P. 2-119 <材質表記>

WASSH の材質が下記のように訂正になります。

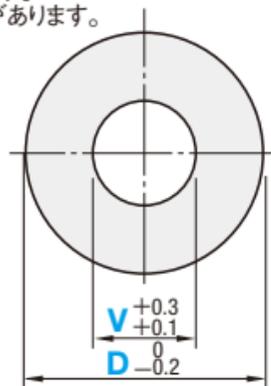
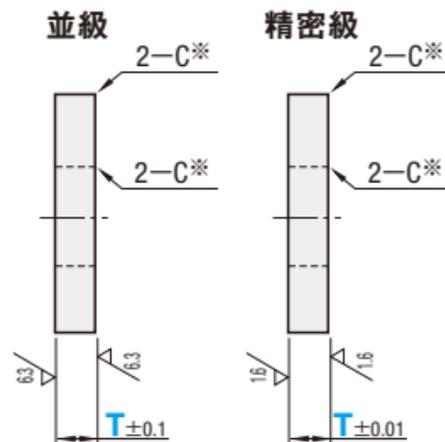
- ① 並級はS45C相当となります。
- ② S45C焼入品は肉厚・長さによって45HRC以下になる場合があります。
- ③ ステンレス焼入品 (WSSSH・WASSH) は焼入により変色する場合があります。
- ④ ステンレス焼入品 (WASSH) は材質SUS440Cとなります。

④ ステンレス焼入品 (WASSH) は材質SUS440Cとなります。
